(仮称) 大分日出杵築風力発電事業

環境影響評価方法書

補足説明資料

リエネ大分日出杵築ウインドファーム合同会社

図 4.3-13 典型性注目種（ニホンノウサギ）に対する予測の基本的なフロー

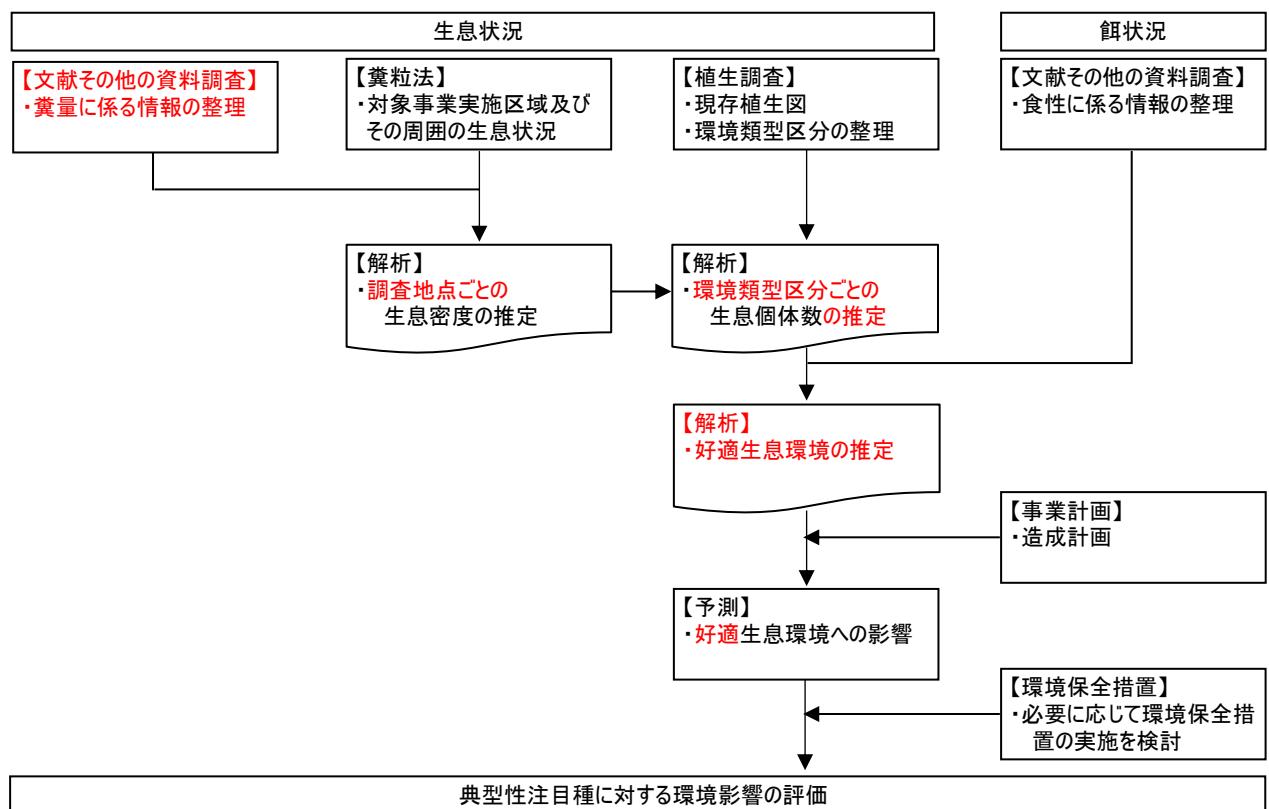
ノウサギのフローの中で、生息状況、生息密度、生息個体数、生息環境などの用語の関係性が分かりにくくなっています。生息密度は調査地点ごとの生息密度、生息個体数は類型区分で乗算した調査範囲全体の生息個体数、生息環境は密度から推定した好適性のことだと思いますが、いかがでしょうか？

ご指摘のとおりですので、準備書では下図のとおり修正いたします。
